ESTUDO DE IMPACTE AMBIENTAL

Loteamento Urbano – Lagoa Norte

Resposta ao Pedido de Elementos Adicionais

INFORMAÇÃO Nº I00361-202201-INF-AMB | PROCESSO Nº 450.10.229.01.00018.202

Figura 1. Área anterior de projeto, objeto da primeiro PATA e atual área de projeto

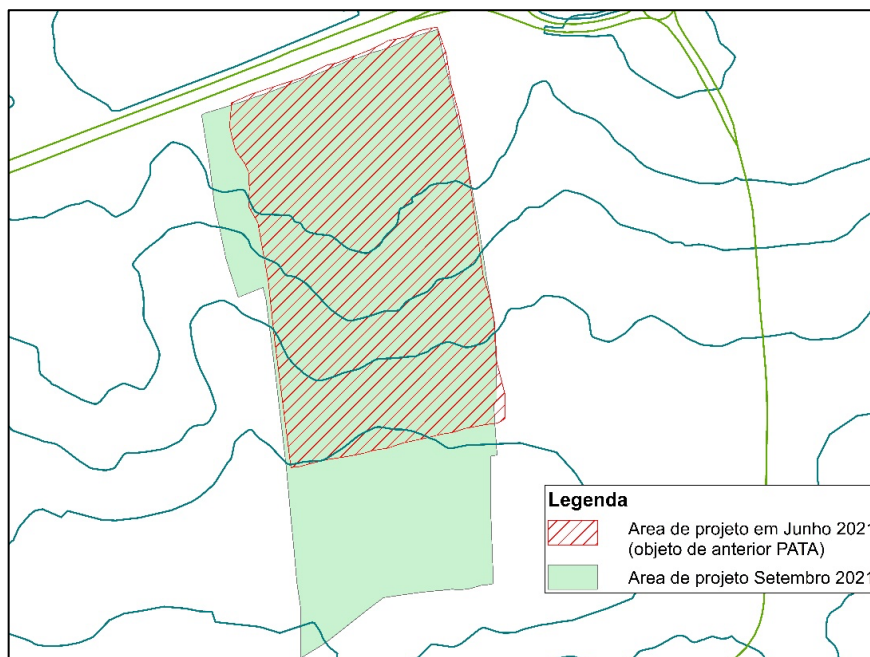
“...Verifica-se, que a área assinalada no Pedido de Autorização de Trabalhos Arqueológicos (PATA) e presumivelmente prospetada não integra a totalidade da abrangência do polígono indicado no projeto para a área de intervenção...”

Conforme se encontra explícito no Relatório Síntese do EIA, o PATA, conferido a 30 de junho de 2021, foi efetuado para uma determinada superfície, a qual posteriormente, por motivos de projeto e nos termos de competente orientação da CM de Lagoa (foi determinado pela autarquia integrar no projeto a restante área da propriedade a Sul, incluindo a EB 2,3) foi alargada substancialmente, pelo que não houve oportunidade temporal de concluir os trabalhos de campo de arqueologia.¹

Esta situação encontra-se sanada no Relatório de prospeção de arqueologia, entretanto concluído conforme pontos adiante.

Figura 3. Biótipos na área de projeto

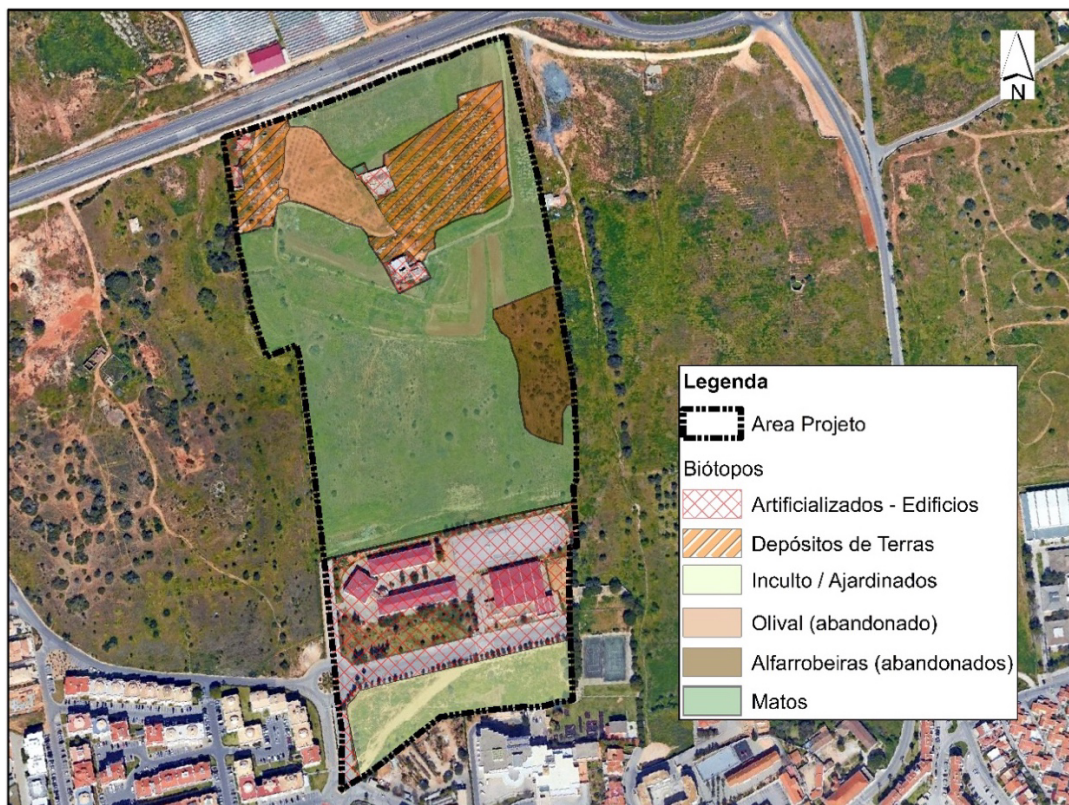
“...Não é apresentada cartografia de *habitats*. Apesar de ser referido na caracterização da situação de referência que não ocorrem *habitats* de interesse conservacionista na área de estudo, deverão ser caracterizados e cartografados os existentes, relevando a ocorrência referida pomar tradicional de sequeiro, assim como a restante ocupação da área de estudo...”

Conforme referido na situação de referência no descritor de sistemas ecológicos, não foram detetados quaisquer habitats de interesse conservacionista na área de estudo.

Sem prejuízo de tal facto, junta-se de seguida figura com os biótopos em presença neste território.

Figura 4. Meios de Transporte utilizados pelos ativos e estudantes de Lagoa

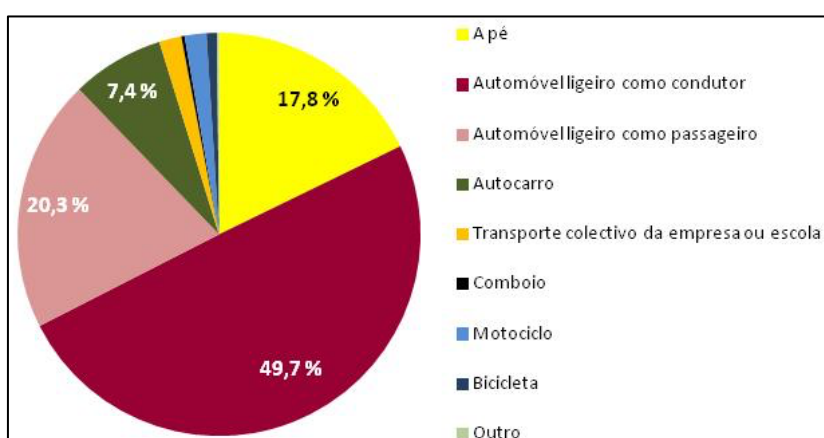
“... Considerando os equipamentos públicos de proximidade e o tipo de população jovem que se pretende atrair, questiona-se se houve articulação planeamento/desenho com eixos de mobilidade suave e sistemas de transporte público...”

Questionada a equipa projetista quanto à questão dos transportes públicos, verifica-se que esta matéria não foi ponderada. Aliás, a escola não se encontra sequer servida por uma rede de transporte urbano.

Sem prejuízo de que os sistema de transportes públicos é por norma gerido pela iniciativa privada, pese embora existam iniciativas dos municípios de transporte de proximidade ou dedicado, no caso do concelho de Lagoa, a respetiva população utiliza massivamente o automóvel ligeiro, quer como condutor quer como passageiro: aliás de entre todos os 16 concelhos do Algarve, a população de Lagoa é aquela que, em termos percentuais, mais

utiliza o automóvel ligeiro (como passageiro) – 20,3% das deslocações (sendo que o valor para a região é 18,1%) –; e está no 2º lugar no que respeita à utilização do automóvel ligeiro (como condutor) – 49,7% das deslocações.

Daqui resulta que o uso do automóvel ligeiro particular no concelho de Lagoa nas deslocações casa-trabalho/escola representa cerca de 70% do total dos meios de transporte usados neste tipo de movimentos, superando a média do Algarve em cinco pontos percentuais.

Deste facto resulta que uma alteração de comportamentos ultrapassa claramente a escala do projeto, e passa por uma multiplicidade de fatores que dependem de agentes locais.
